IMPIANTO INTEGRATO DI TRATTAMENTO, RECUPERO E VALORIZZAZIONE DEI RIFIUTI SOLIDI URBANI DELLA PROVINCIA DI IMPERIA

PROGETTO DI FATTIBILITÀ TECNICA ED ECONOMICA

NOTA DI RISPOSTA ALLA RICHIESTA DI INTEGRAZIONE DELLA REGIONE LIGURIA CON PROT.PG/2018/154210 DEL 30/05/2018

TAV. 8/A PLANIMETRIA GENERALE DEL SITO COLLI CON INDIVIDUAZIONE DEL RILEVATO DI FONDO VALLE
scala 1 : 2000
File 839_PP_A143_REV0.dwg

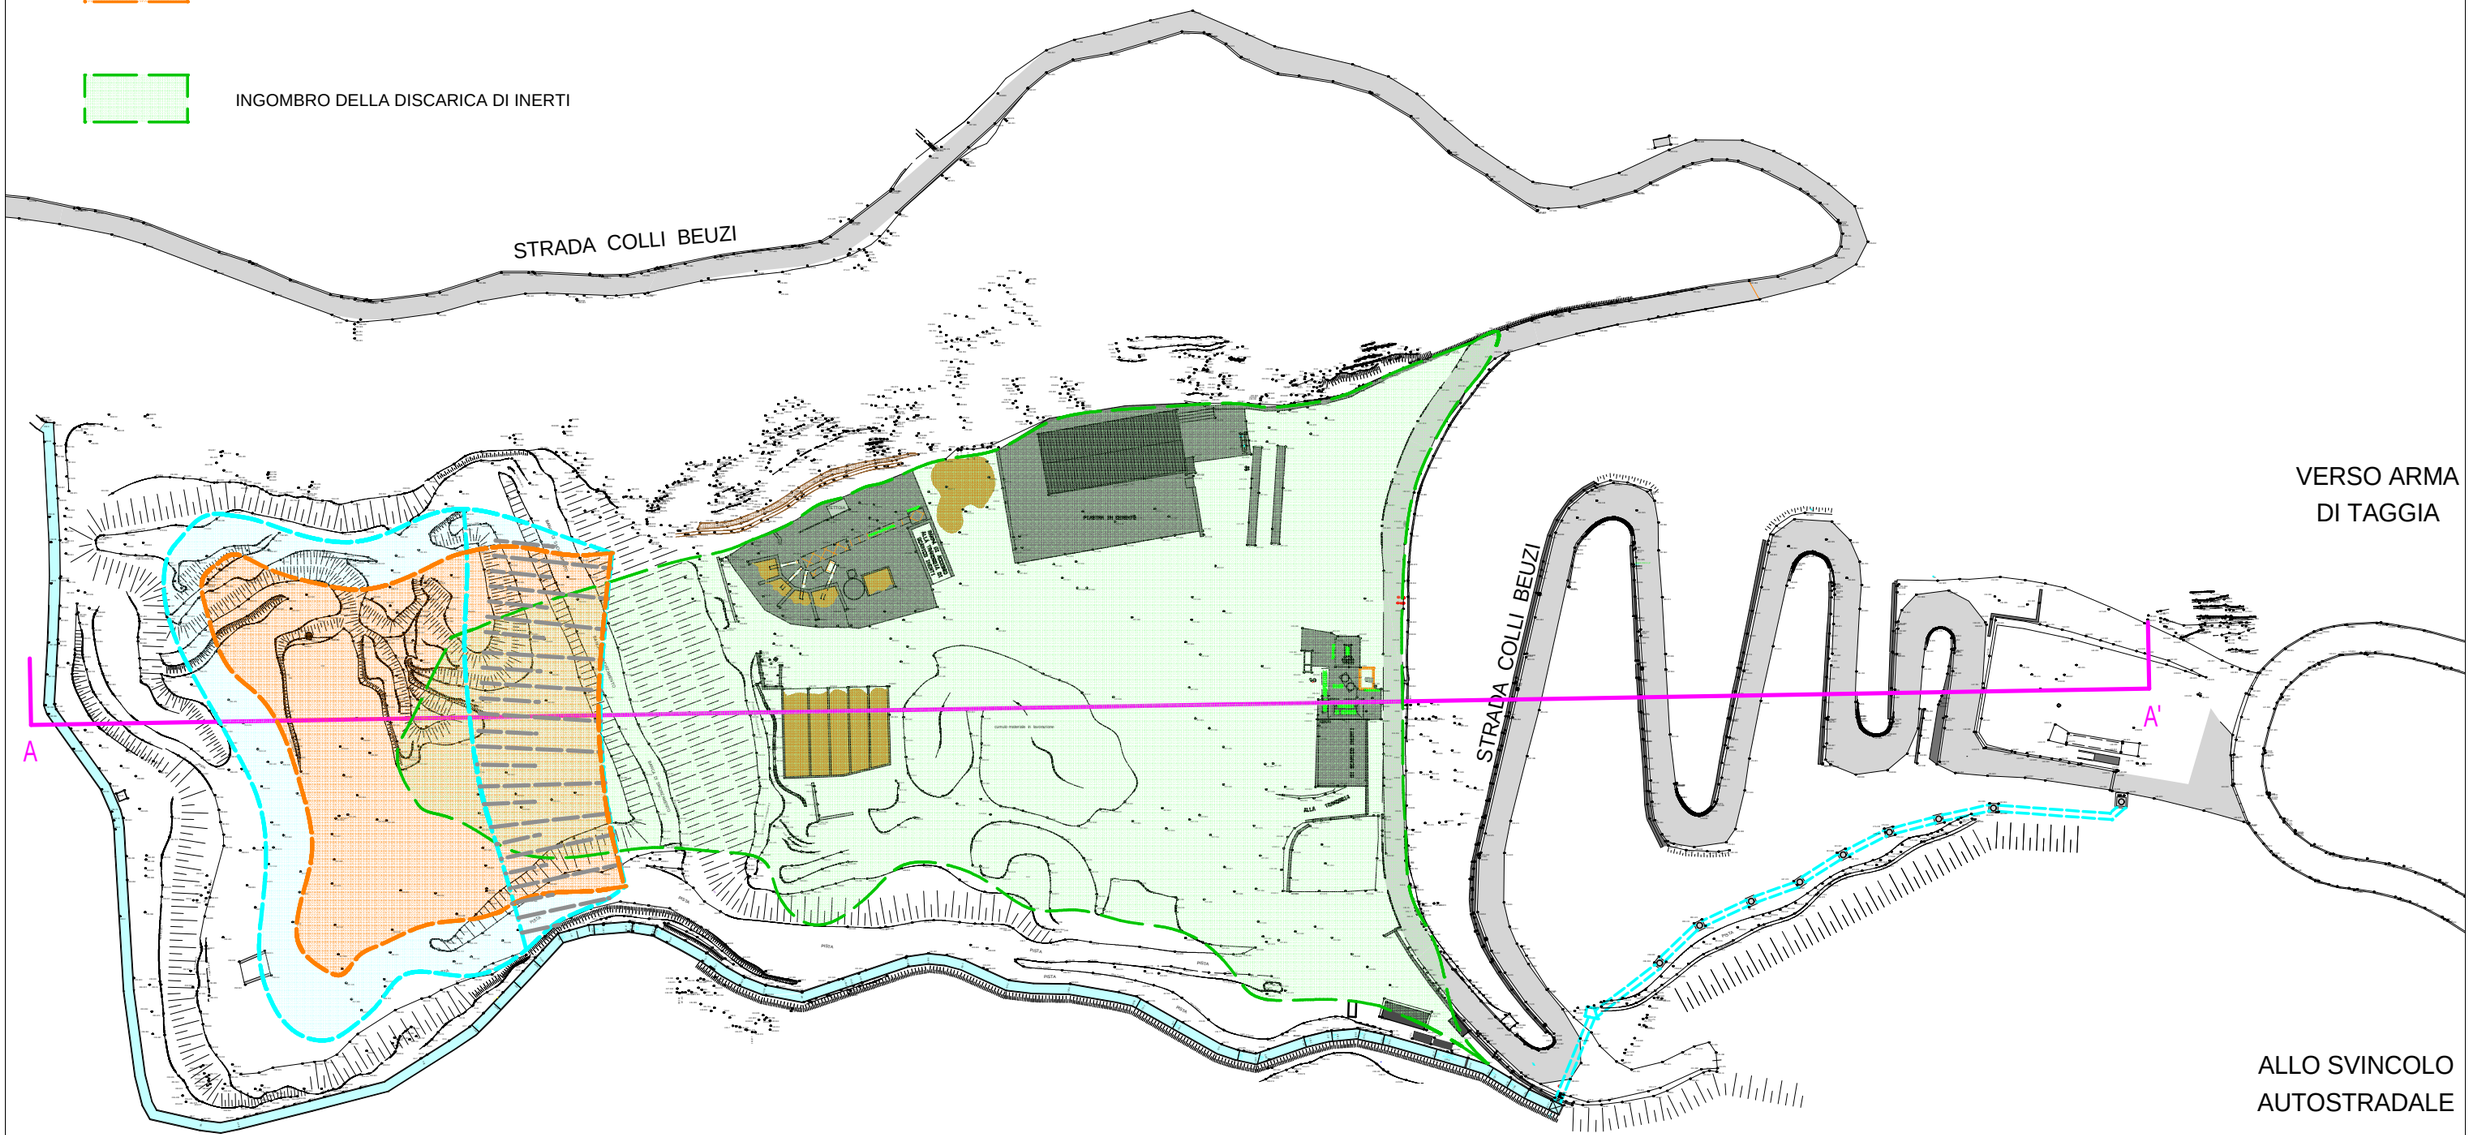
8. Per quanto riguarda le terre e rocce da scavo in fase di realizzazione dell'impianto è necessario che nella relazione sia per prima cosa chiarita la genesi del materiale che verrà scavato, così da poter dimostrare se e quanto materiale possa essere gestito come terre e rocce. Per quanto riguarda il documento R20 "Utilizzazione delle terre e rocce da scavo", si evidenzia che il DPR 120/2017 è entrato in vigore il 22/8/2017 mentre l'iter dell'impianto di cui trattasi è stato avviato con nota del 29/9/2017, quindi il proponente è tenuto a presentare il Piano di Utilizzo ai sensi dell'art. 9 del DPR 120/2017; in particolare l'ari. 9 del DPR stesso prevede che "nel caso in cui l'opera sia oggetto di una procedura di VIA o di AIA, la trasmissione del piano di utilizzo avviene prima della conclusione del procedimento". Si precisa che il piano di utilizzo deve essere redatto ai sensi dell'allegato 5 al DPR 120/2017 e deve indicare:

- Ubicazione siti dì produzione con indicazione dei volumi in banco suddivisi nelle diverse litologie
- Ubicazione siti dì destinazione con indicazione dei relativi volumi di utilizzo

Risposta:
Il progetto in esame prevede la preventiva realizzazione di un rilevato per un'altezza media di 8,00 su cui sorgeranno le opere edili atte ad ospitare l'impianto di trattamento dei rifiuti.

Dal punto di vista tecnico il rilevato permetterà di realizzare l'invaso della discarica di servizio a quota – 8,50 m rispetto al piazzale dell'impianto ottenendo così un riscontro fisico indispensabile per le fasi di coltivazione del sito.
L'aumento di quota del piazzale permetterà inoltre di incrementare di circa 4.000 mq l'impronta utile disponibile per l'insediamento dei capannoni, dell'impiantistica e della viabilità di servizio; l'attuale configurazione progettuale evidenzia l'utilizzo di tutte le superfici disponibili.
Il rilevato, infine, consentirà di allocare in sito le terre e rocce e il materiale inerte già presente in sito, con un indiscusso beneficio ambientale ed economico; infatti, in caso di assenza del rilevato, bisognerebbe scavare l'invaso della discarica per realizzare il citato riscontro di valle con conseguente produzione dei inerti da smaltire in siti autorizzati.
In merito alla genesi delle terre e rocce da utilizzare per la realizzazione del rilevato, oltre a rimandare al Piano di Utilizzo allegato, si precisa quanto segue.

- 8/A - Planimetria generale del sito Colli con individuazione del rilevato di fondo valle; file dwg (839_PP_A143_rev0)
- 8/B - Sezione longitudinale A-A' del sito Colli con individuazione del rilevato di fondo valle. file dwg (839_PP_A144_rev0)
